SERVICE BULLETIN

SB N°: **ATOM-25-007**

TITLE: Déchirure du rabat de fermeture supérieur du conteneur secours
Reserve upper flap torn on Harness tandem

Subject: Vérification de l'intégrité d'assemblage du rabat supérieur de secours / *Check of assembly integrity of reserve upper flap.*

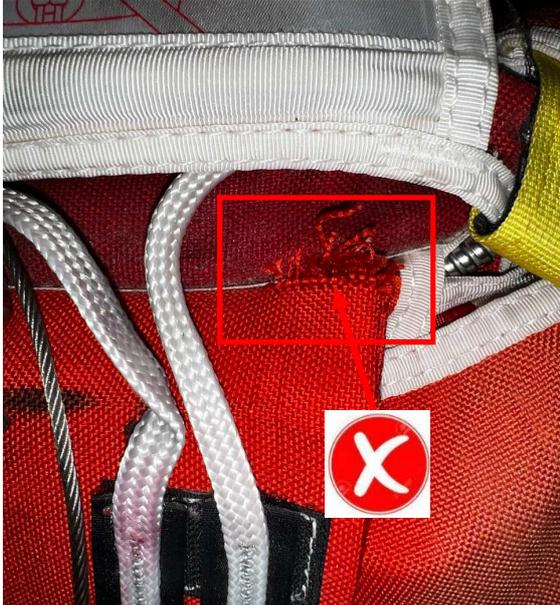
Consécutivement à une procédure de libération, il a été observé au sol une déchirure du rabat supérieur du conteneur secours (Cf. photo ci-dessous).

Consecutively to a cutaway procedure, a tear on the upper flap of the reserve container was observed on the ground (i.e picture above).

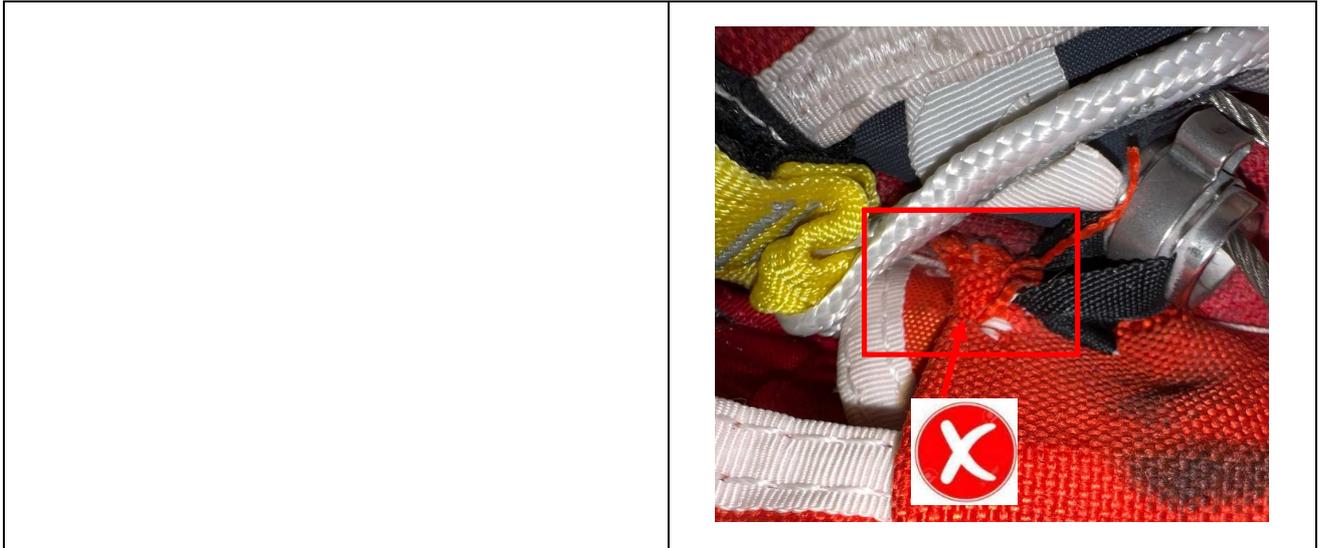
<p>Rabat supérieur de secours <u>non impacté</u> par amorce de rupture. <i>Reserve upper flap not impacted by an incipient tear.</i></p> <p style="text-align: center;"></p>	<p>Rabat supérieur <u>impacté</u> par une amorce de rupture. Cette image n'est qu'un cas particulier. L'amorce de rupture peut être plus ou moins prononcée. <i>Upper flap impacted by an incipient tear.</i> <i>This picture is just a particular case. The incipient tear can be more or less pronounced.</i></p> <p style="text-align: center;"></p>

Vérifier l'intégrité de l'assemblage du rabat supérieur de secours conformément à la photo ci-dessus.

Check the integrity of the emergency upper flap assembly according to the picture above.

- Arrêter l'utilisation du matériel
- Demander à Safran Electronics & Defense la fourniture d'un rabat supérieur secours de remplacement. Le rabat endommagé n'est pas réparable. Il doit être remplacé par un neuf.
- Faire procéder à son remplacement par un réparateur qualifié conformément à l'instruction de réparation spécifiquement définie par Safran Electronics & Defense.

- *Stop using the equipment*
- *Request Safran Electronics & Defense to supply a replacement reserve upper flap. The damaged flap is not repairable. It shall be replaced with a new one.*
- *Have it replaced by a qualified rigger in accordance with the repair instructions defined by Safran Electronics & Defense.*
